RAPPORT DU JURY

Concours de design pour la mise en valeur de La Promenade Fleury

SDC Promenade Fleury

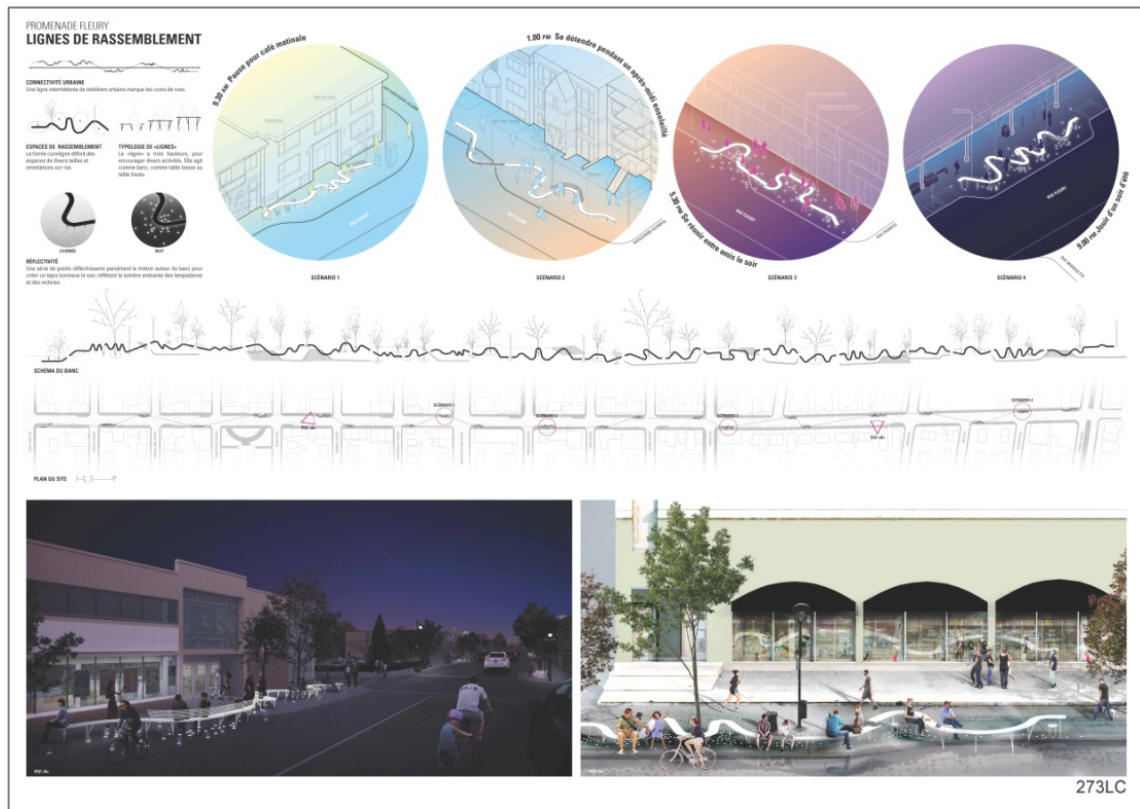
L'installation a plu au jury pour son volet interactif, participatif et son potentiel à créer une identité forte pour la rue. L'intervention reste en place douze mois par année, ce qui est aussi un avantage appréciable, souligne le jury.

L'équipe mentionne que dès que la lumière ambiante atteint un niveau référence, chaque Courtepointe s'éclaire de sa tonalité distincte et illumine les hauteurs de la rue Fleury. Qu'en est-il précisément ? Est-ce que des projecteurs dirigés vers les interventions seront installés à même les luminaires de La Promenade ? Le jury voudra entendre l'équipe à ce sujet puisque le volet nocturne des installations est une composante importante. Tel que spécifié dans le Programme du concours, *l'intervention ou une partie de celle-ci doit intégrer une composante lumineuse, pour être bien visible et contribuer à améliorer l'ambiance de La Promenade Fleury le soir.*

Les membres du jury ont apprécié que la partie inférieure des installations puisse se moduler au gré du temps avec le public. La partie supérieure présenterait aussi un potentiel d'évolution signalétique afin de renouveler l'expérience au fil des 5 ans (motifs, couleurs, éclairage). Qu'envisage l'équipe à ce sujet ?

Au plan technique, les interventions se déploient-elles en partie au-dessus de la chaussée ? Cette situation serait à éviter ou du moins l'équipe doit s'assurer d'un dégagement minimal de 5,5 mètres pour le passage des camions. Pour les piétons, le dégagement minimal requis est de 2.2 mètres.

Au plan esthétique, les membres du jury soulignent que l'équipe aurait possiblement avantage à adoucir l'aspect formel de l'intervention.

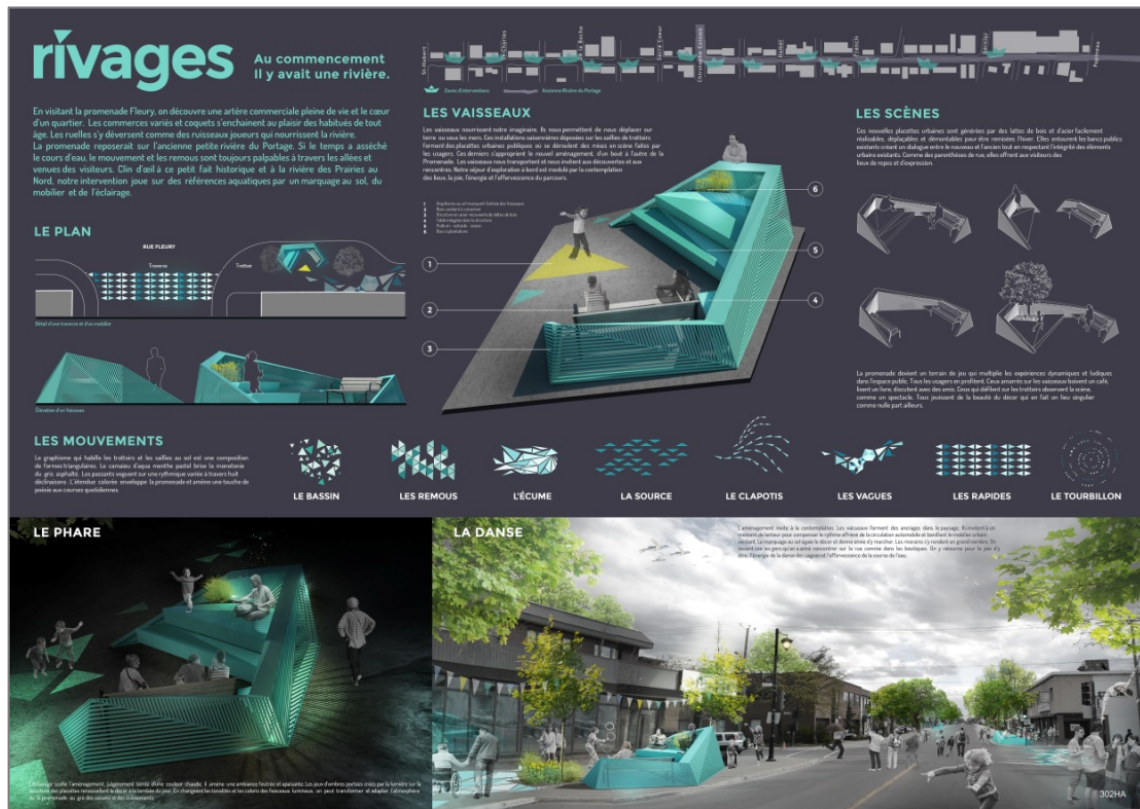
La pureté du geste, la simplicité et le raffinement formel sont les points forts de l'intervention. La linéarité du concept a aussi été appréciée par les membres du jury, de même que la présence d'un mobilier urbain plus rassembleur et convivial pour La Promenade Fleury.

L'intervention aura sans doute une présence forte de jour mais le volet nocturne est le point le plus faible de la proposition, souligne le jury. Tel que spécifié dans le Programme du concours, *l'intervention ou une partie de celle-ci doit intégrer une composante lumineuse, pour être bien visible et contribuer à améliorer l'ambiance de La Promenade Fleury le soir*. Les points réfléchissants au sol dans la zone du mobilier, bien qu'ils créent un tapis lumineux réagissant à la lumière environnante, demeurent un geste retenu en termes de lumière et leur visibilité l'hiver est loin d'être assurée avec la présence de la neige. Le jury demande à être convaincu de l'effet à ce niveau et invite même l'équipe à envisager d'autres possibilités d'éclairage du mobilier (par des sources supérieures installées sur les lampadaires ou par un éclairage intégré à certains mobiliers, adossé aux lampadaires). Le jury est toutefois conscient que ce changement aura un impact sur le nombre de mobiliers, compte tenu du budget disponible.

Le jury aimerait aussi savoir si l'intervention se modulera d'année en année sur les 5 années d'installation.

Au plan technique, des moyens devront être proposés par l'équipe en phase 2 afin d'empêcher le vol du mobilier mobile.

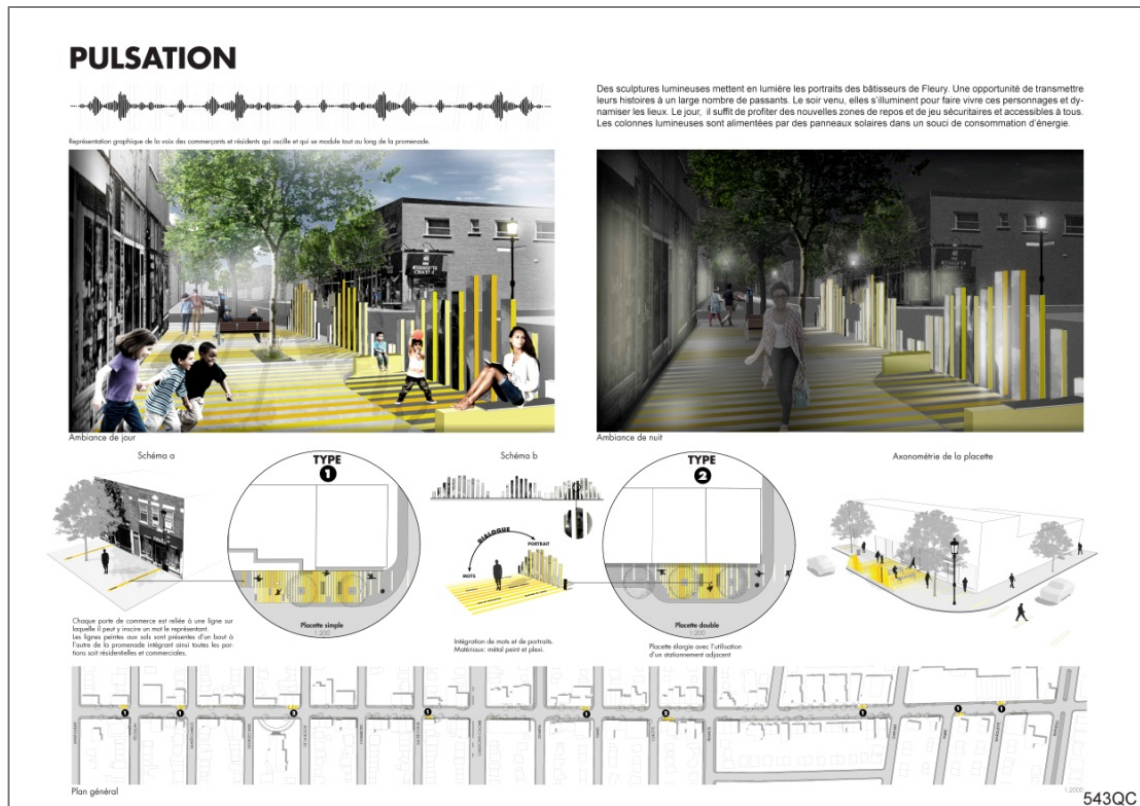
L'intervention a plu au jury pour les taches de couleur rythmées disposées tout au long de La Promenade Fleury. Les membres du jury ont aussi apprécié l'intégration du mobilier existant au sein des installations. En ce sens, l'équipe pourrait pousser davantage le volet appropriation et prévoir une intégration des trois pianos publics et des bibliothèques mobiles.

Le volet nocturne de l'intervention est une des forces de la proposition. L'équipe mentionne qu'en changeant les tonalités et les coloris des faisceaux lumineux, on pourra transformer et adapter l'atmosphère de La Promenade au gré des saisons et des évènements. Qu'en est-il exactement ? Au plan technique, comment l'équipe compte-t-elle alimenter en électricité les aménagements ? Les sources électriques se trouvent uniquement sur les lampadaires et il n'est pas possible de suspendre des fils ou d'installer des passes-fils au sol.

Projet : 124FL - Courtepointe - LAUREAT

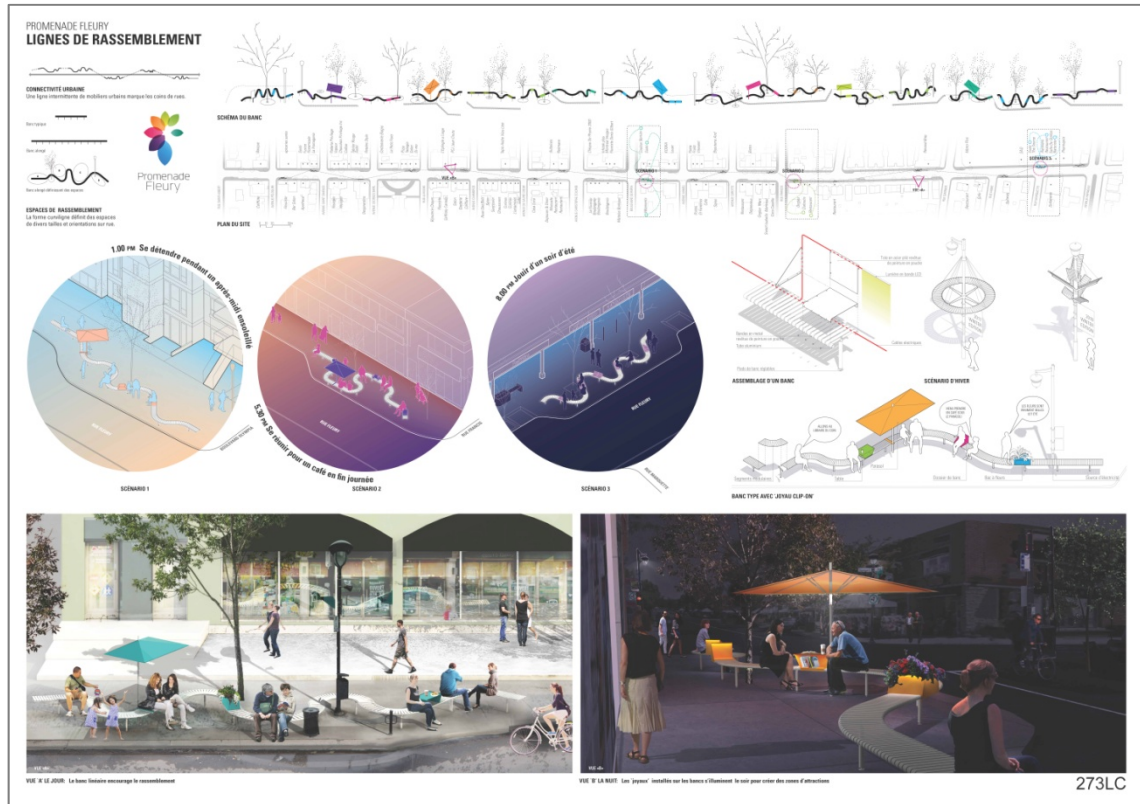
L'installation s'est considérablement bonifiée entre la première et la deuxième étape, notamment au plan formel et esthétique. Les installations sont à l'échelle de la rue, offrent une présence forte, de jour comme de nuit, et ce, en toute saison. Le rythme créé par les interventions procure une signature unique à La Promenade Fleury et le propos est fortement ancré dans le quartier. Les interventions se renouvellent également au fil des ans, permettant de maintenir l'attrait.

La prestation est de loin la plus interactive. La partie inférieure des installations se module avec l'intervention du public, ce qui laisse également entrevoir plusieurs possibilités d'appropriation par la SDC et les commerçants.

Au chapitre des enjeux environnementaux, l'équipe propose une réutilisation des cubes suite au démantèlement. Dans un contexte d'installations éphémères, cette réflexion sur le cycle de vie est saluée par le jury.

Au plan fonctionnel, les membres du jury soulignent que la prestation présente des défis de fonctionnement, notamment en période hivernale. Des tests devront rapidement être effectués pour valider et optimiser les solutions. Le passage des fils électriques n'est pas résolu mais l'équipe a proposé quelques alternatives qui ont convaincu le jury quant au développement de la suite du projet.

Cette prestation est sans contredit celle qui s'intègre le mieux à La Promenade, au plan architectural et conceptuel. La prestation se positionne dans l'excitation plutôt que dans l'accommodement fonctionnel. Ce parti pris et l'aspect ludique dominant du concept ont séduit le jury de façon unanime.

- Évaluer la possibilité d'une disposition des installations en diagonale (et non perpendiculaire à la rue) afin de diminuer l'effet visuel d'opacité et d'afin de créer un plus grand dynamisme pour les piétons (et non pour les automobilistes).

- Revoir certaines dispositions pour une meilleure convivialité pour les usagers, par exemple, en évitant les installations entre deux bancs.
- S'assurer d'avoir une plus grande proportion d'installations qui présente des faits historiques récents.

- Mettre les textes historiques en plus grand format sur les cubes. Possiblement qu'un plus grand nombre de cubes devra être utilisé pour communiquer les informations. Les principes d'accessibilité universelle et de muséologie doivent être appliqués.

- Trouver, en collaboration avec la SDC et l'arrondissement, des solutions viables (autre que la tranchée dans le trottoir), pour l'alimentation électrique. Le jury mentionne que du mobilier cubique installé à proximité de l'installation ou un prolongement de la courtepointe (ou un autre principe) pourraient notamment servir de passe-fils et permettre de contreventer la structure, si le développement en ingénierie l'exige.

- Tester en prototypage l'installation (ou une version réduite) dès cet hiver et évaluer sa résistance au froid et aux intempéries. Les frais de prototypages semblent trop limités au budget alors que l'installation présente des défis techniques considérables à ne pas négliger.

Projet : 273LC - Lignes de rassemblement

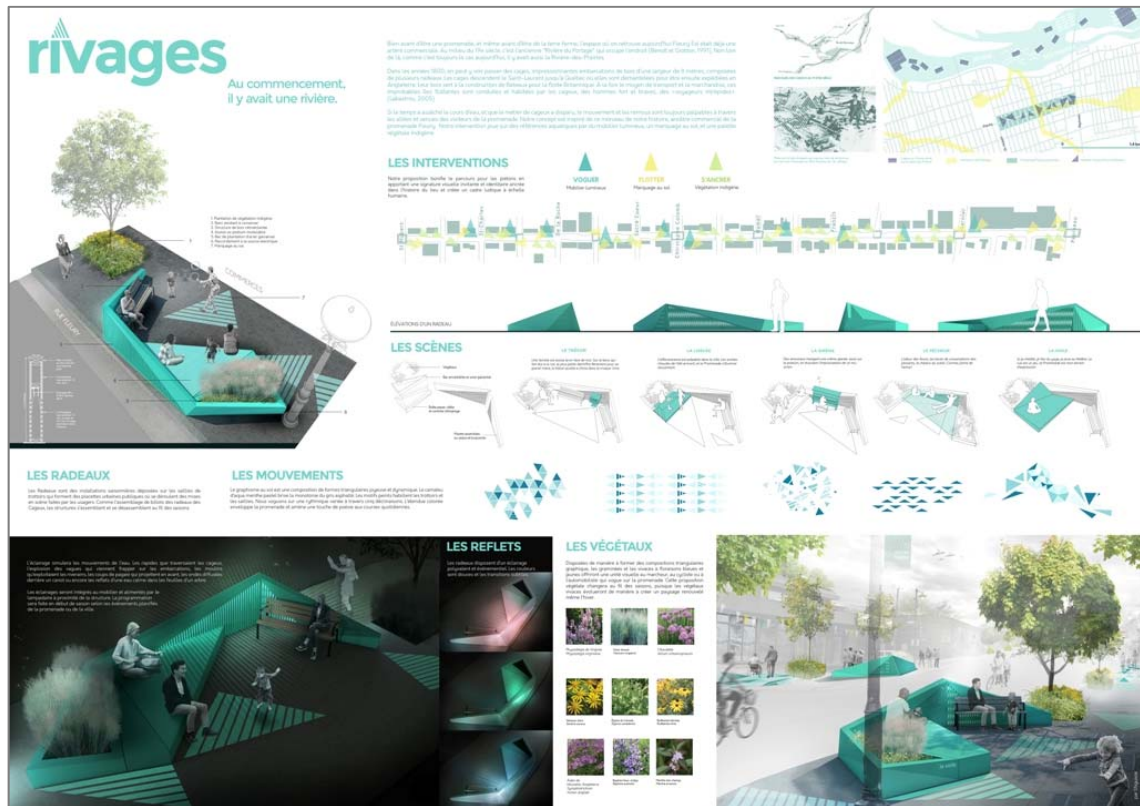
La prestation est extrêmement séduisante en termes de design. Le geste est épuré et la linéarité du concept a été appréciée par les membres du jury. Les installations sont originales.

Les interventions sont bien abouties au chapitre de la modularité et de la matérialité. On sent la réflexion et la grande compétence de l'équipe à ce sujet.

L'expérience spatiale, bien qu'intéressante, a toutefois perdue de sa qualité avec le retrait des tables hautes de la première étape qui permettaient une modulation des installations en hauteur. Bien que les parasols de la phase 2 contribuent à cette modulation, l'équipe n'a pas su convaincre le jury que de telles installations étaient réalisables dans le contexte budgétaire et dû à l'emprise au vent.

Le volet nocturne a été bonifié par rapport à l'étape 1 mais l'impact de soir reste minime, en comparaison avec d'autres prestations. Le jury comprend aussi la volonté de l'équipe de décliner une partie de son concept en saison hivernale mais la proposition présentée à cet effet n'est pas cohérente et assez aboutie pour que le jury puisse réellement évaluer son potentiel.

Bien que cette prestation présente plusieurs qualités, celle-ci pourrait se trouver aussi bien sur une autre artère ou dans une autre ville. L'intervention n'est pas ancrée au territoire de la rue ou du quartier et le propos conceptuel n'est pas en résonance avec La Promenade Fleury. Le jury n'est pas convaincu de son appropriation par les usagers de la rue.
